Hørings svar i fuld længde:

Høringssvar til lokalplansforslag 684 – boligområde i Vejstrup

Høringssvar til lokalplan 684 – Boligområde i Vejstrup

VEJSTRUP BOFÆLLESSKAB **Høringsvar til lokalplan version 2**

Figur 3 Et forsøg på et konstruktivt udspillet kan sikre alle de politisk vedtagne principper for byggeriet, og hvor dem der mister mest udsigt/udsyn er de, der har taget initiativ til bofællesskabet. Er det ikke fair?

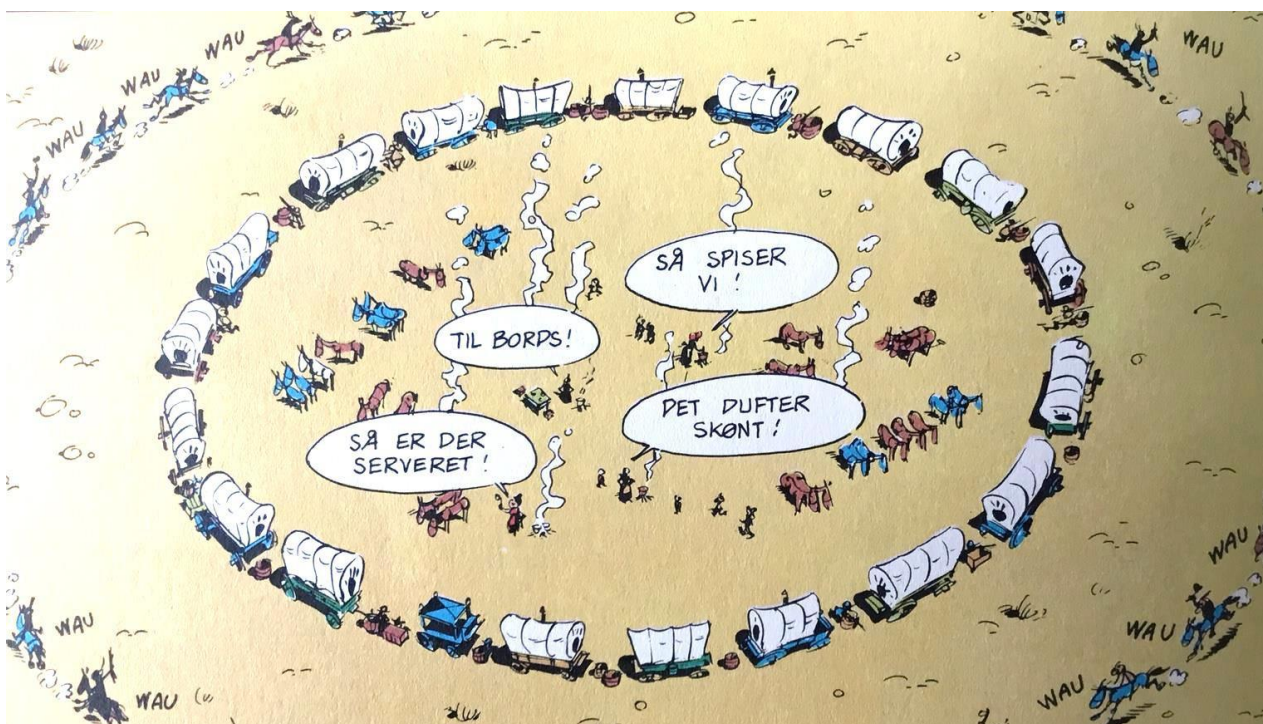
De eksisterende boliger, der i denne tegning forhindrer deres udsyn mest, er de matrikler, hvor de tre Vejstrupborgere, der er initiativtagere til bofællesskabet aktuelt bor. Det er vel egentligt ganske rimeligt, at det netop er dem, der vil få de største gener ved byggeriet?

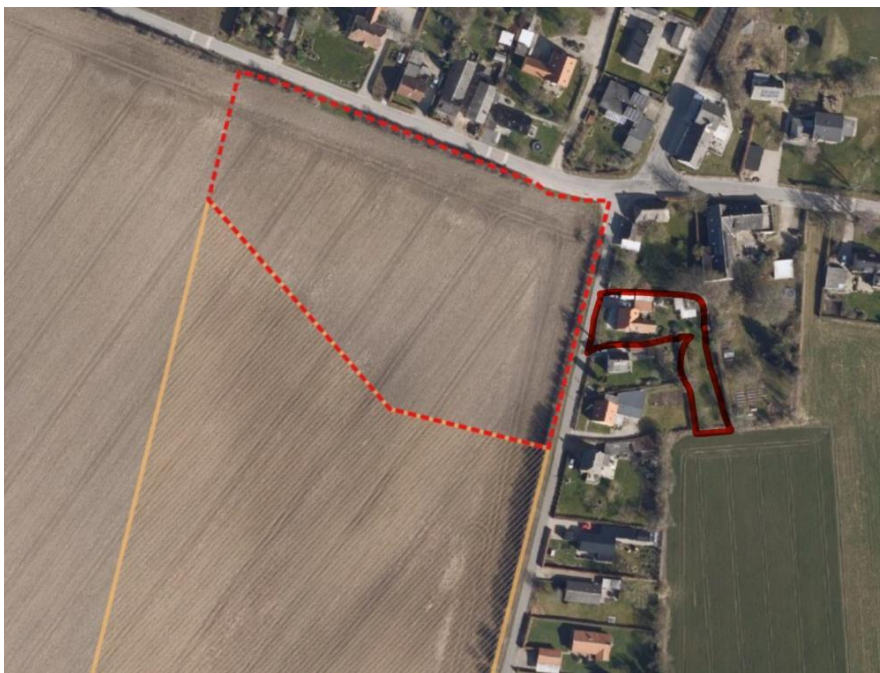
– LAD DET BLIVE MED EN MAX-HØJDE PÅ 3-4 M. IKKE de planlagte 5,5 – 6 M.

Vi kunne på borgermødet i november 2022 forstå på SAB, administrationen og arkitekten, *at bygningerne maksimalt må opføres i 1 etage* reelt betyder at det må blive op til 5,5 -6 meters højde. Dette svarer jo reelt til højden af et hus i 2 etager med fladt tag!!

Vil I ikke nok begrænse byggeriet til reelt 1 etages højde, med en maxhøjde på 3,5 - 4 m. og meget gerne med krav om fladt tag og bevoksning på taget.

Figur 7 Den stiplede røde linje markerer det område på ca. 14.000 m², som det for nuværende er foreslået at bofællesskabet skal placeres på.

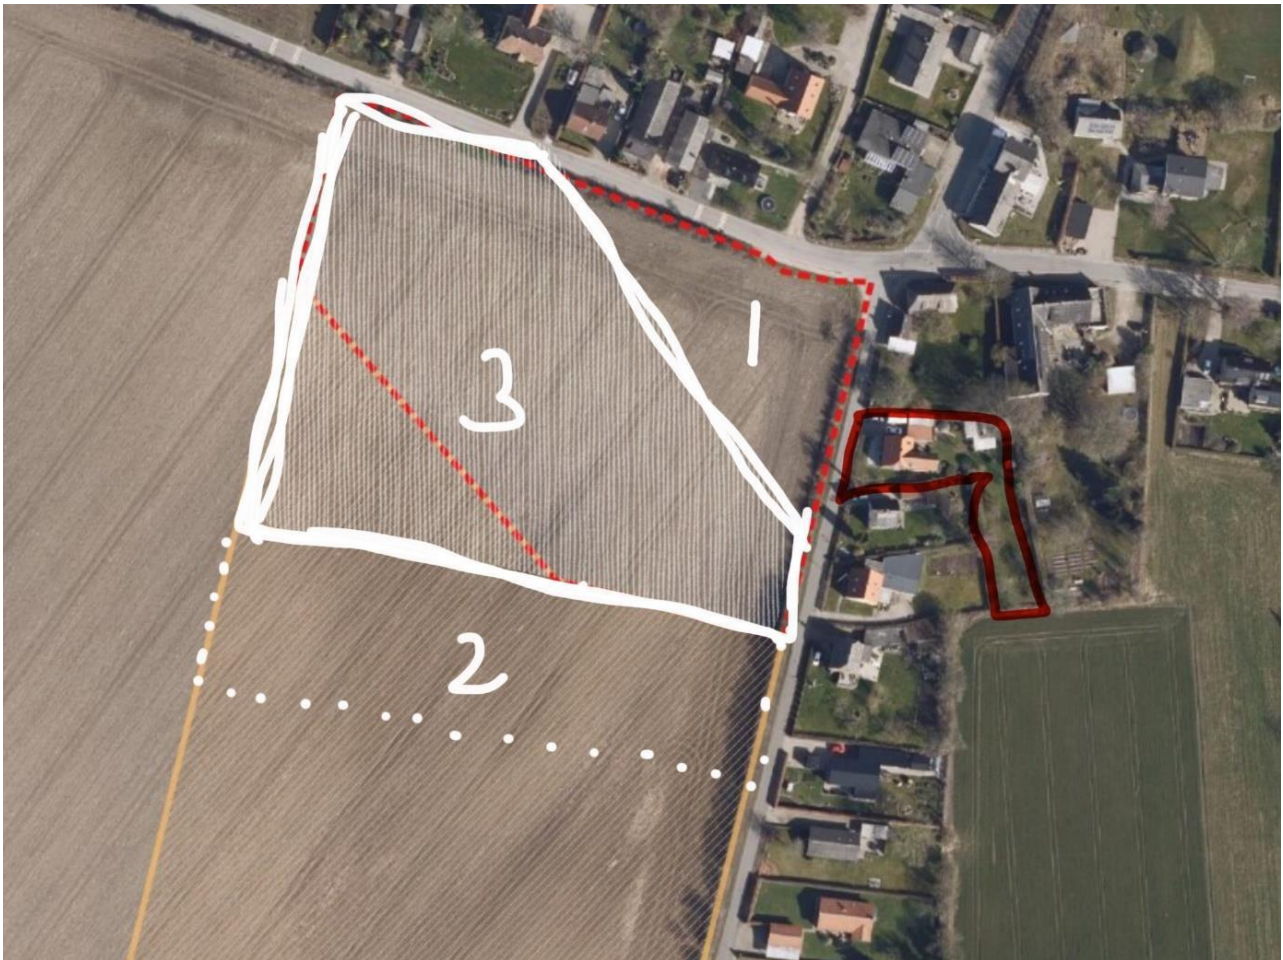
Vi har kunnet forstå, at den valgte arkitekt ikke besidder kompetence til at få placeret de mange huse (24-25 stk.) på det afsatte røde område, der indtil nu er det planlagte område (se figur 2 herunder), uden at gå i højden og placere byggeriets huse tæt opad hinanden.

Derfor er opfordringen at det røde område på kortet herunder udvides med flere m². det vil give mere mulighed for luft, åbenhed, indkig mm

- En vej at gå er at udvide bofællesskabsområdet fra de 14.000 m² til fx 20.000 m². Det kan se på kortet markeret med den stiplede hvide område med et 2-tal. En sådan udvidelse vil kunne give langt bedre mulighed for at sprede bebyggelsen og skabe flere kig, brudte forløb og variation.

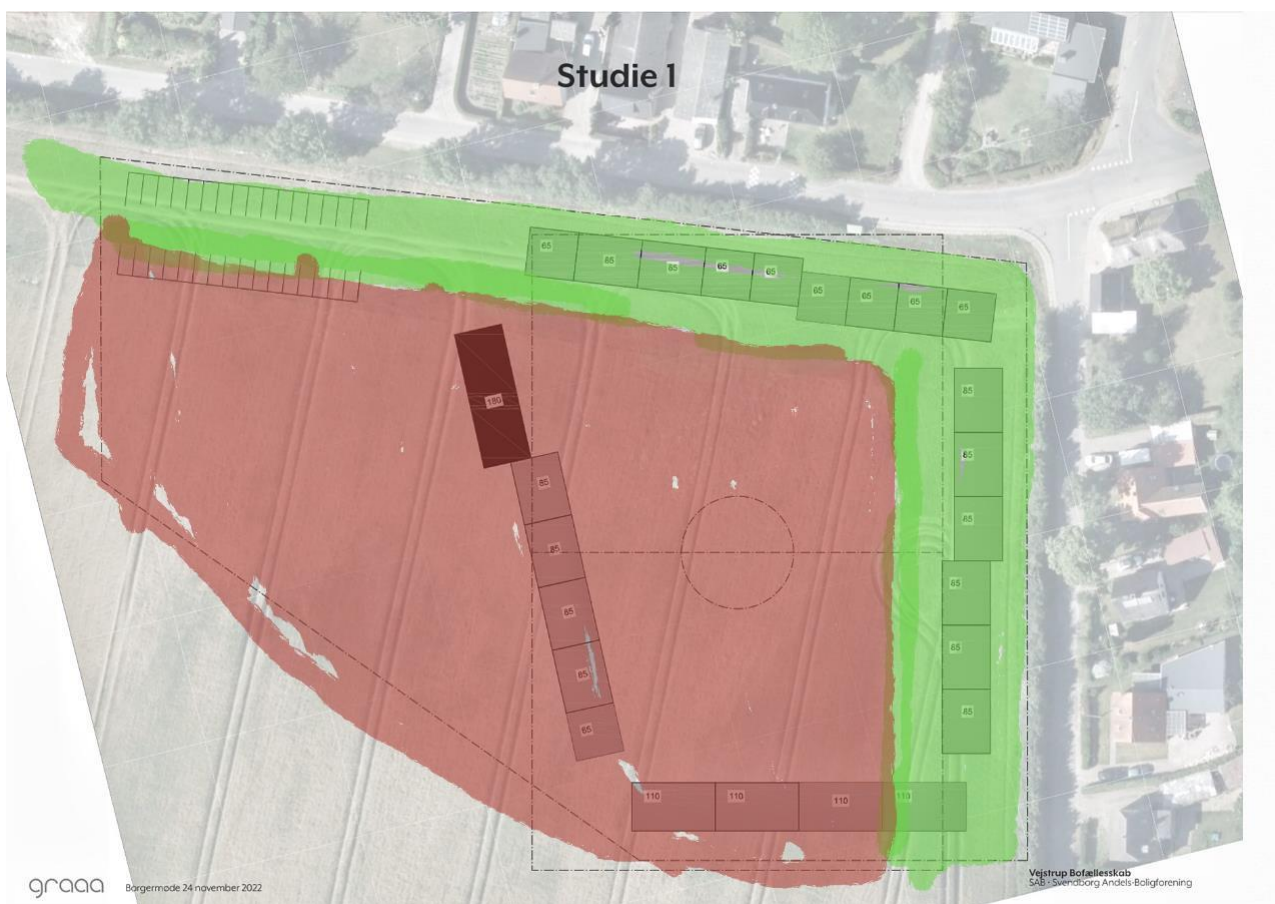
Opfordring nr. 5: Byggeriet påtænkes bygget næsten helt ud til skel imod Egemosevej og Brudagervej, og måske skal dele af det levende hegn fjernes. **Bevar det levende hegn fuldt ud, og indfør en byggelinje fra hegnet/skel på mindst 20 meter de to veje.**

Det vil være vigtigt for byggeriets fremtoning og udtryk hvor byggelinjen på matriklen bliver placeret. Husk på at området indtil nu har været landzone, og alt er indrettet efter det. En placering tæt på skel, levende hegn og vejene vil få byggeriet til at fremstå voldsomt, bastant og uden sammenhæng til det eksisterende landzoneområde. En byggelinje skubbet indad på matriklen vil derimod kunne medvirke til at byggeriet vil fremstå mere åbent og
